Teie 08.11.2023 nr 5-1/5/2022-16

Meie 07.12.2023 nr 7.2-2/23/23338-2

**Saue vald Koidu küla Koru ja Väike-Koru
katastriüksuste detailplaneeringu
kooskõlastamata jätmine**

Väljavõte planeeringust:

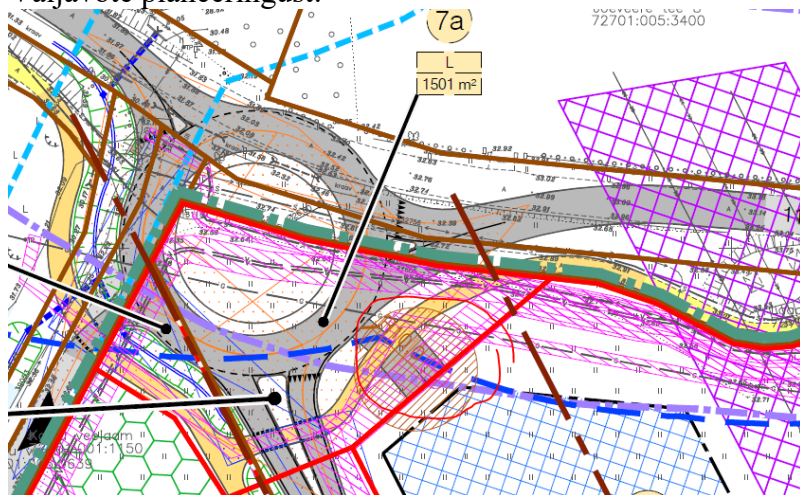
Kõik juurdepääsud planeeringuga kavandatud kruntidele (krundid pos 9 ja pos 10) näha ette planeeringusiseselt kogujateelt (pos 6). Katte laiendus ringristmikul, mille otstarve ei selgu, tuleb lahendusest eemaldada (vt kirja lisas toodud asukoht) sõltumata otstarbest.
